Product Change Notice (PCN)

件名: RH850/F1KM, F1M, F1H のウエハテスト拠点追加

発行日: 10/20/2022

1) 対象製品 (外形 : BGA) : F1KM, F1M, F1H シリーズ : Additional sites

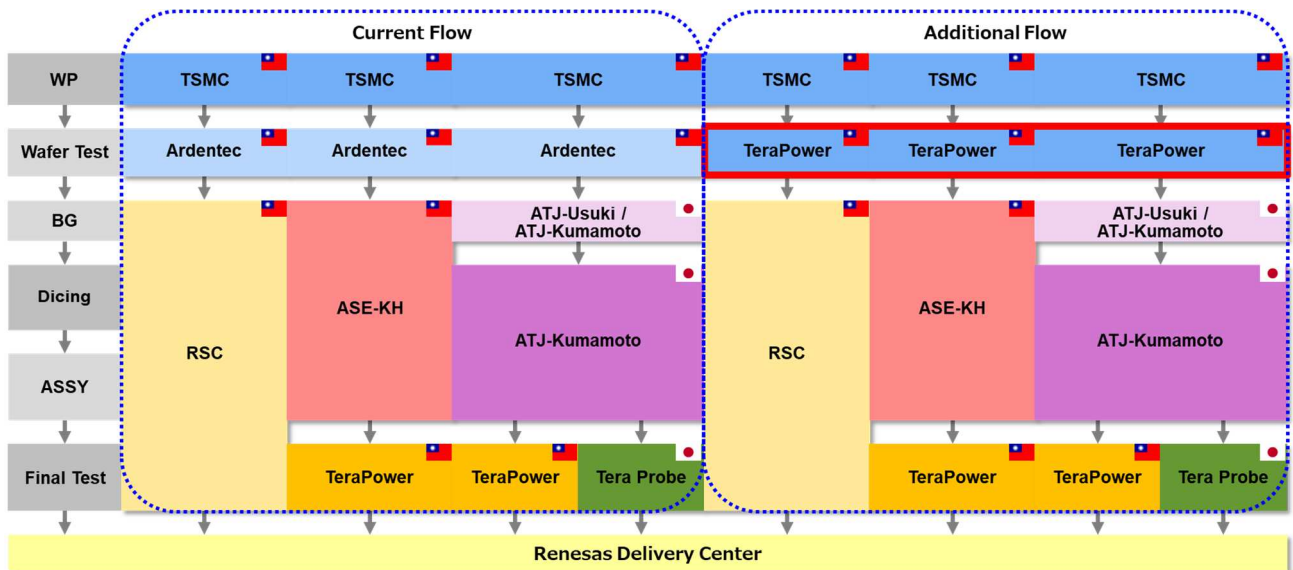
変更内容: ウエハテスト拠点に TeraPower を追加する。

拠点	変更後(追加)		現状
ウエハテスト	Ardentec	TeraPower	Ardentec
